電源開発株式会社
大間原子力発電所

第四系に見られる変状の成因と評価について

平成18年12月
原子力発電安全審査課

図-1 地質水平断面図 (T.P.-14m)

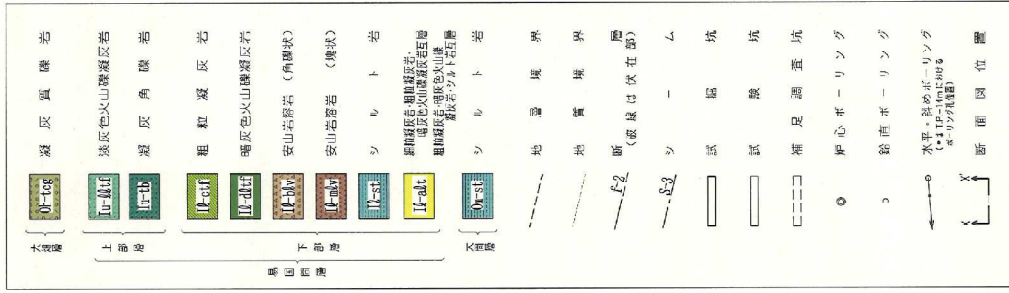
大間地点のシームは、易国間層の細粒凝灰岩層または大間層の酸性凝灰岩層に挟在し、連続性の認められるものが易国間層に 11 枚、大間層には 1 枚存在する。それらの分布を図-1 の地質水平断面図、図-2 の地質鉛直断面図(X-X')に示す。このうち、シーム S-9 (以下「S-9」という。他のシームも同様。) 以深のシームは図-2 の鉛直断面図に示すように、敷地の北側に分布する断層によって切られていると推定され、S-8, S-7 については試掘坑調査で実際に確認したとしている。

また、S-10 については、申請者は図-1 に示すように原子炉建屋北西方約 400m の位置で f-2 断層に切られていると推定しており、確認のために当該位置の海底面で Ts-4 トレンチを掘削した結果、図-3 及び図-4 に示すように S-10 が f-2 断層に切られていることを確認したとしている。したがって、S-10 には f-2 断層形成以後の活動性はないと判断されるとしている。

図-9 Ts-2トレンチ地質展開図
17

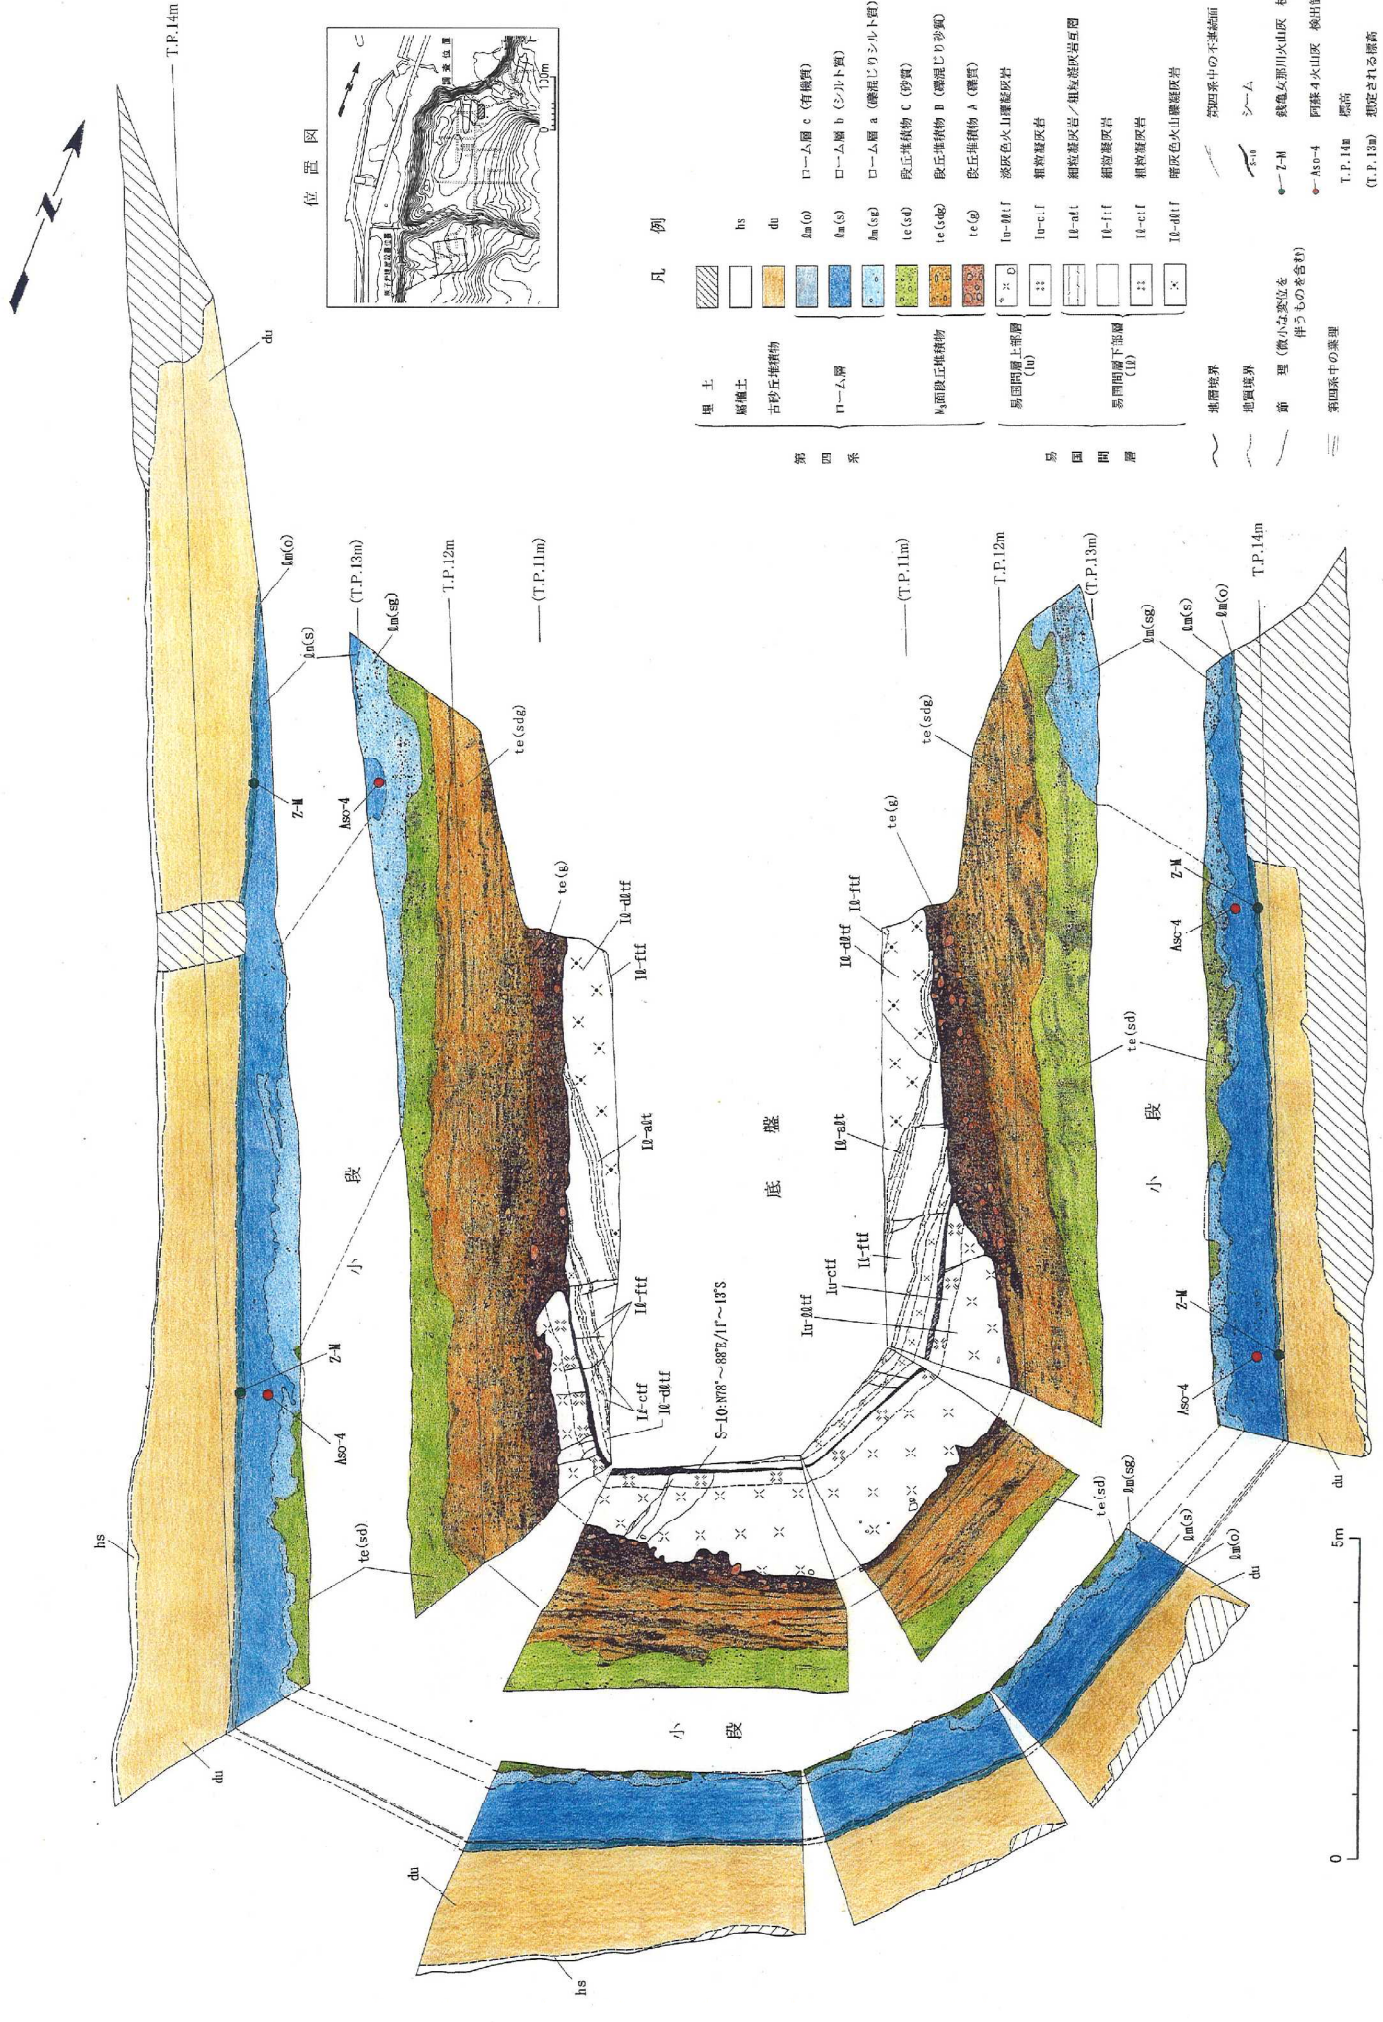
変状の見掛けの鉛直変位量(以下「鉛直変位量」という。)は、Ts-1では図-5に示すように段丘堆積物 A と同 B の境界で平均約 45cm, 同 B と同 C の境界で平均約 35cm, 同 C とローム層 a の境界で平均約 40cm であり, Ts-3では図-7のように段丘堆積物 A と同 B で約 30cm, 同 B と同 C で約 25cm であることから, 鉛直変位量に累積的变化は認められないとしている。さらに, Ts-2では図-9のように変状は認められないとしている。

図-11 トレンチ付近調査位置図

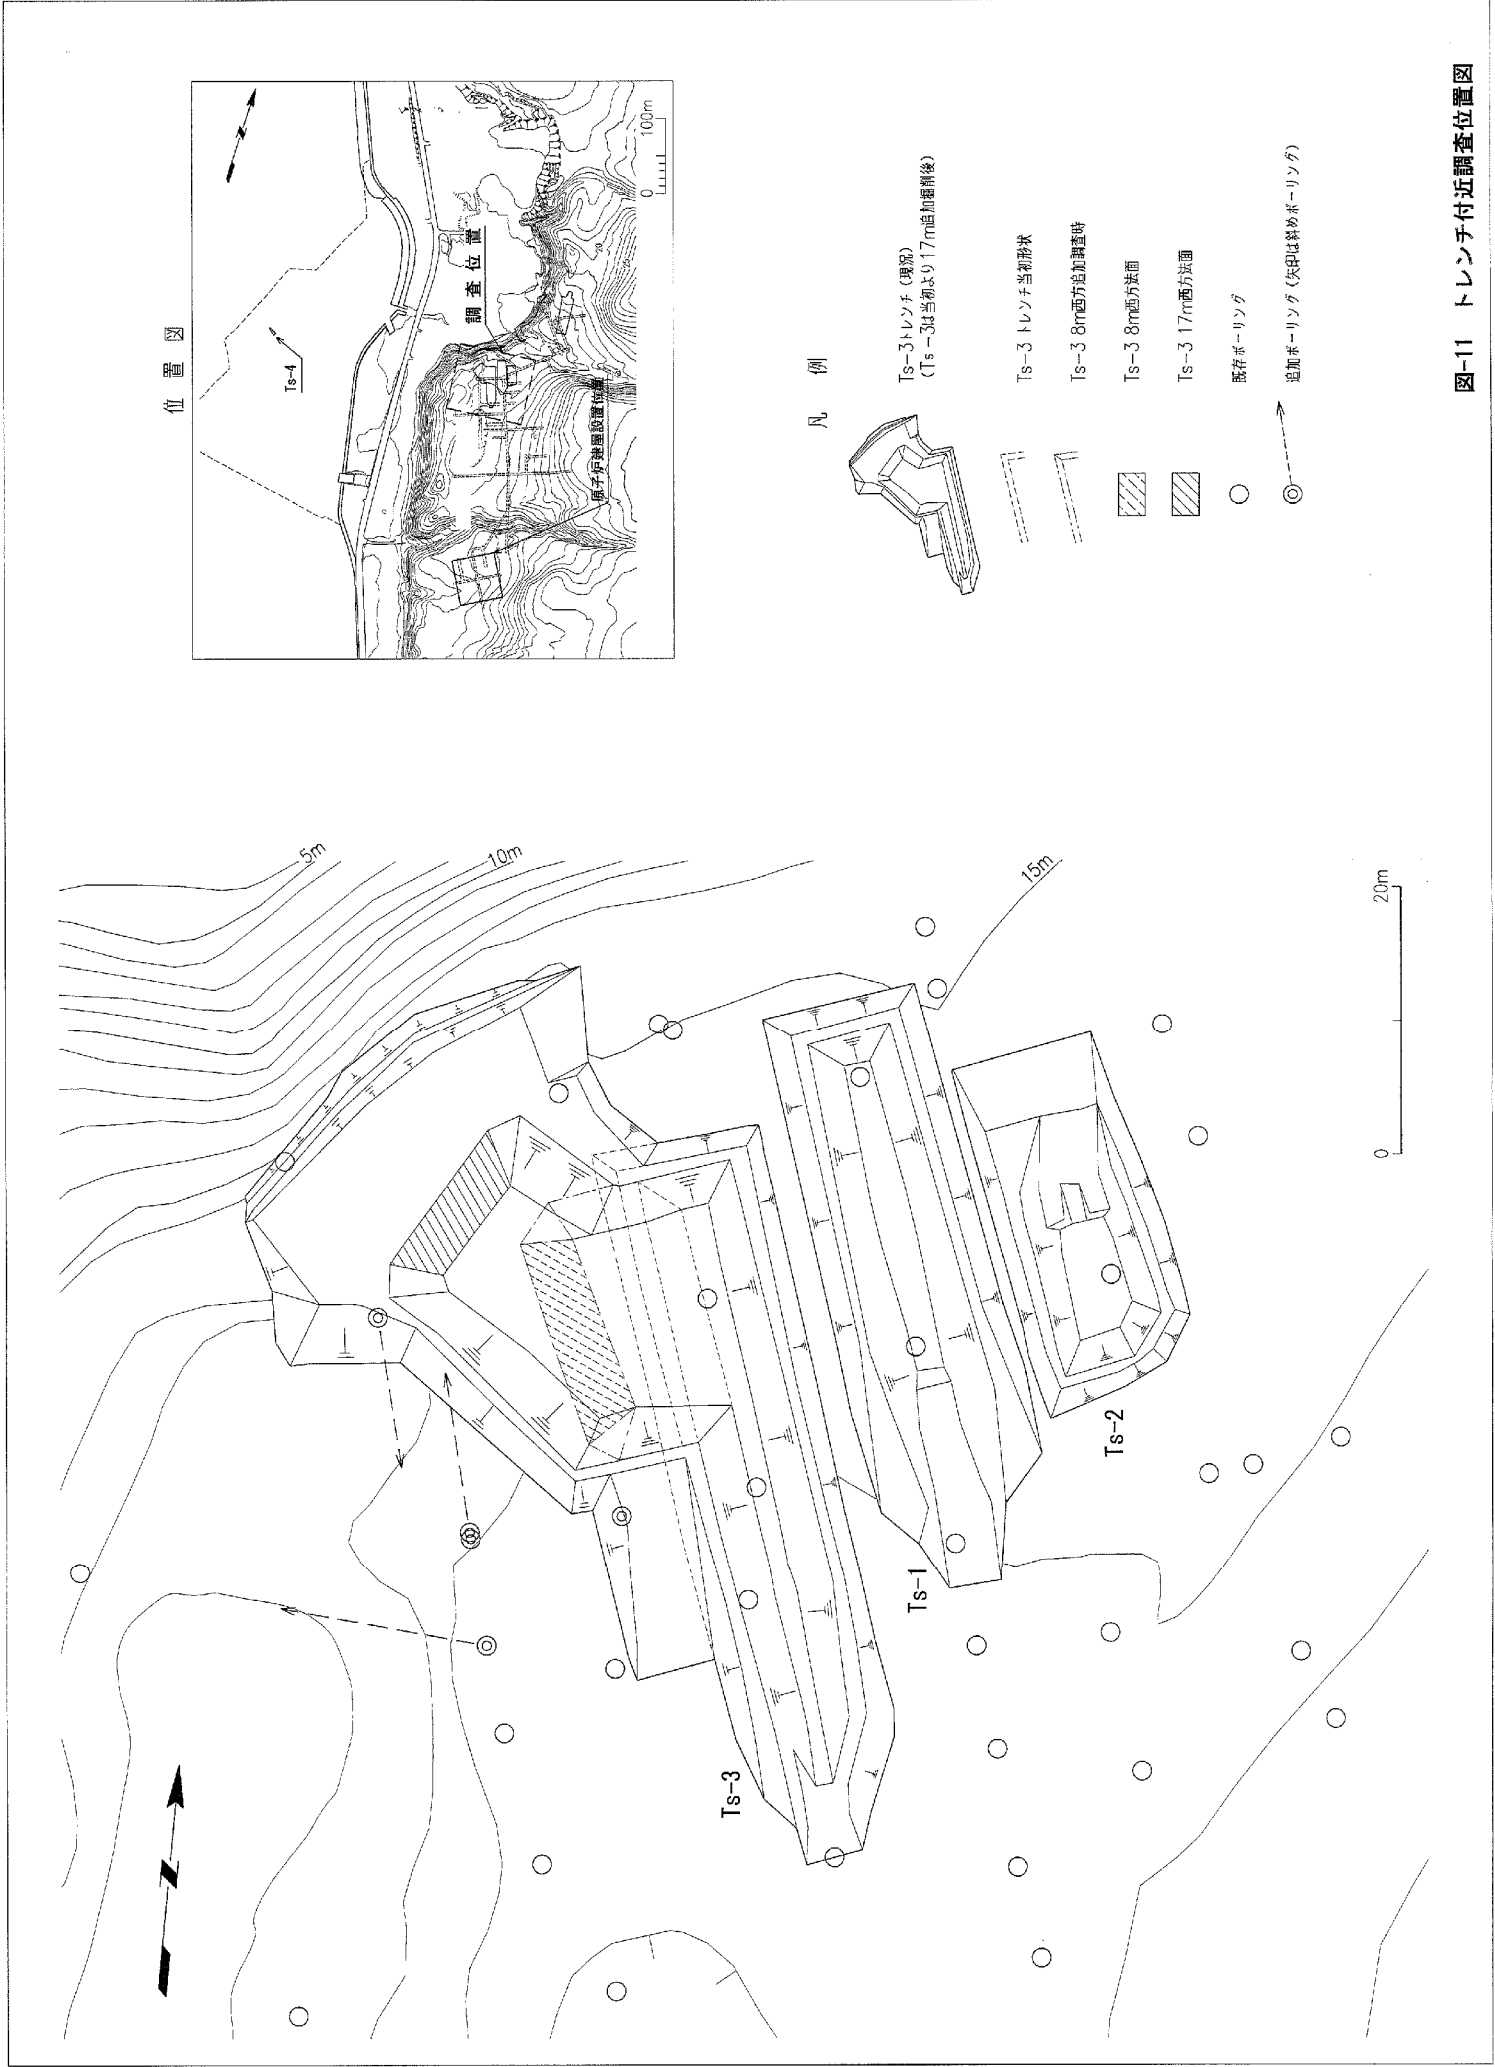
図-11に追加調査の位置図を示す。追加調査は2段階にわたって実施しており, Ts-3の当初の西側法面の北側半分について西方に追加掘削を約8m実施した後, さらに北西方向に向けて約9m掘削している。

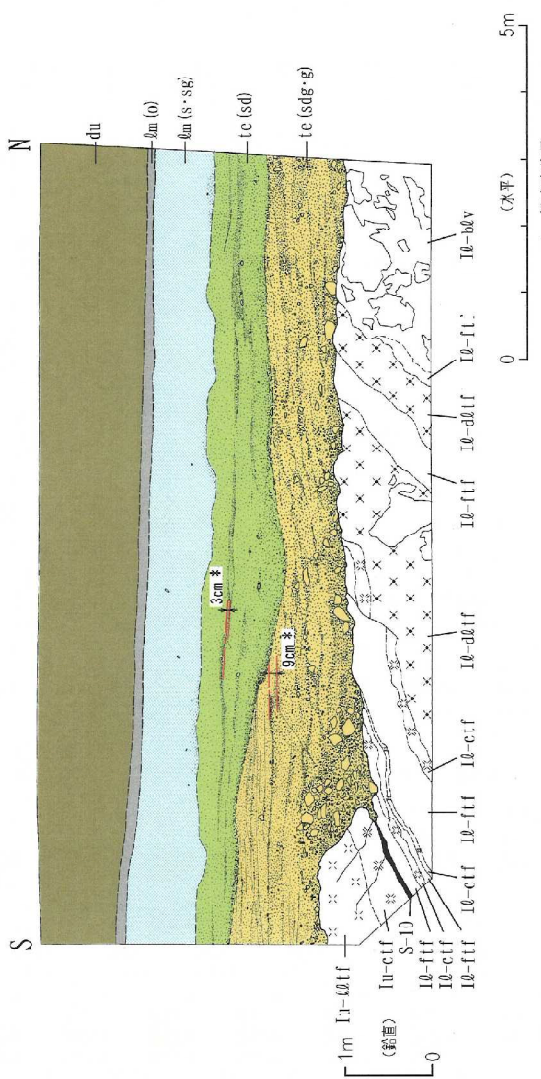
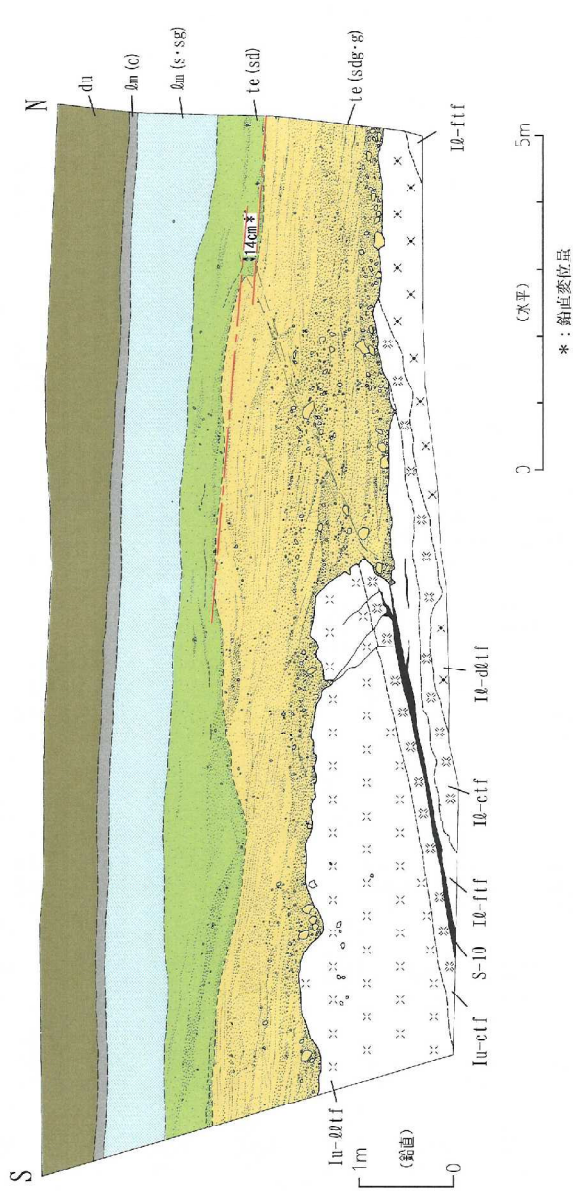
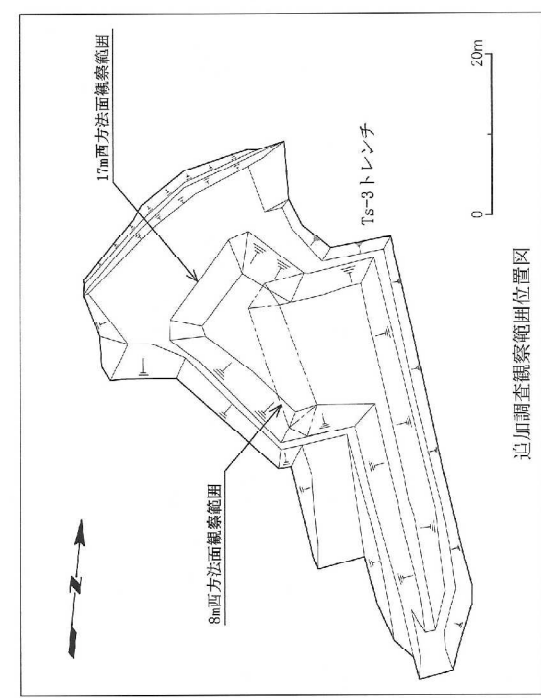
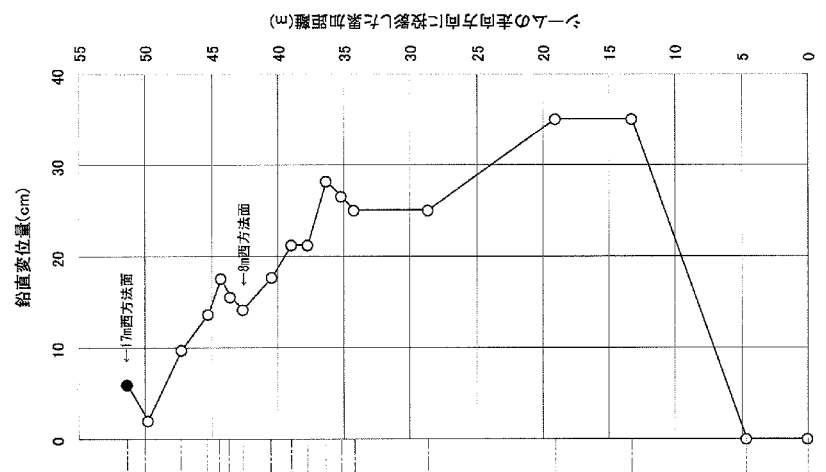
追加調査による8m西方法面とその約9m北西方の法面(以下「17m西方法面」という。)のスケッチを図-12に, その画像を図-13に示す。図-12及び図-13に示すように, 8m西方法面では変状はやや不明瞭になり, 鉛直変位量は約14cmとなっている。さらに17m西方法面では変状そのものが不明瞭であり, 鉛直変位量も2ヶ所の読み取りでそれぞれ約9cmと約3cm, 平均で約6cmと小さくなっているとしている。

図-18 トレンチ沿い断面図 (強風化部の厚さ分布)

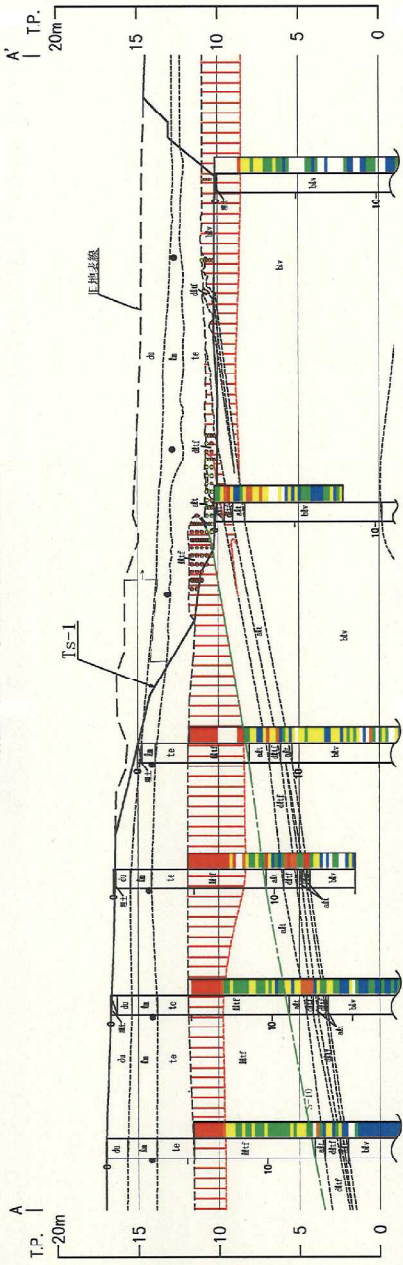
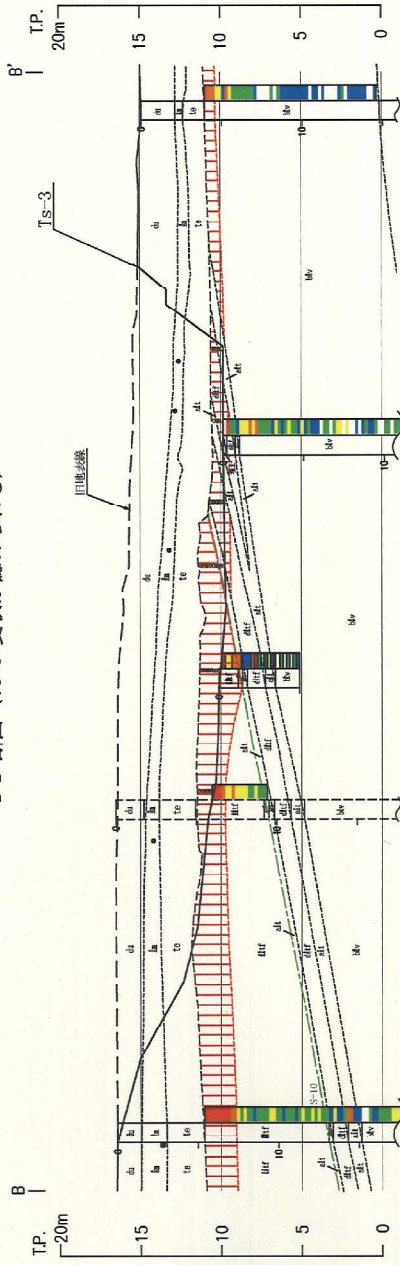
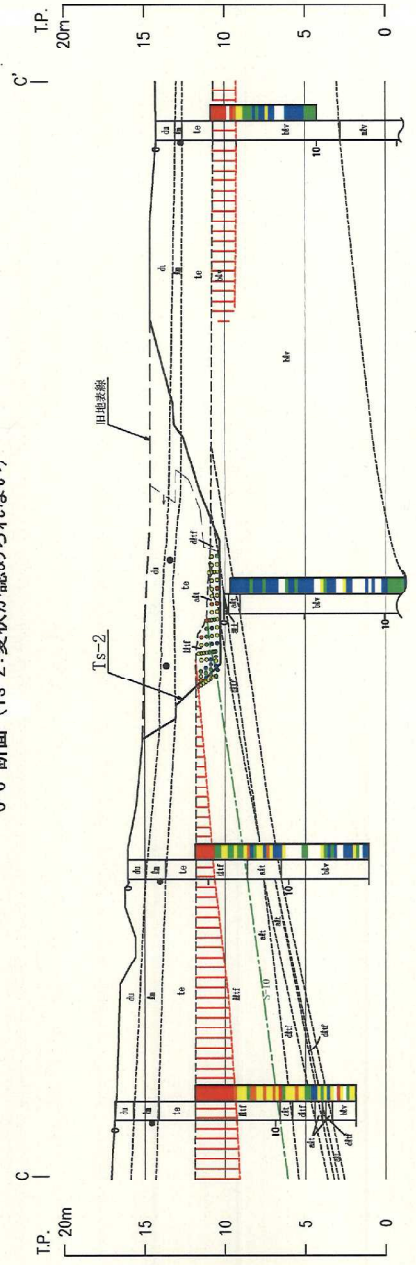
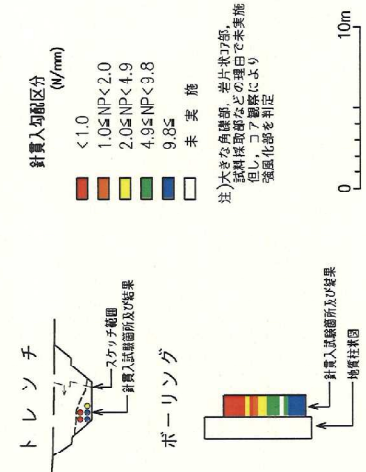
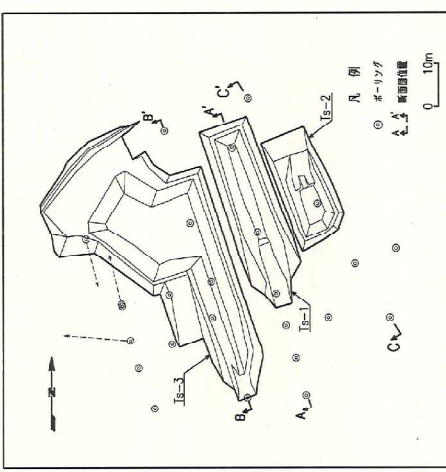
査を実施し、そのコアについて針貫入試験を行うと共に、Ts-3の追加調査の法面でも針貫入試験を行って強風化部を特定している。Ts-1、Ts-2及びTs-3の各トレンチ沿いの強風化部の鉛直分布を図-18に、平面分布を図-19に示す。図-19には上述の変状の鉛直変位量分布図を付している。申請者は図-19によれば、強風化部の厚い部分での鉛直変位量は大きく、薄い部分での鉛直変位量は小さい傾向が認められるとし、鉛直変位量と強風化部とは密接な関係が示唆されるとしている。
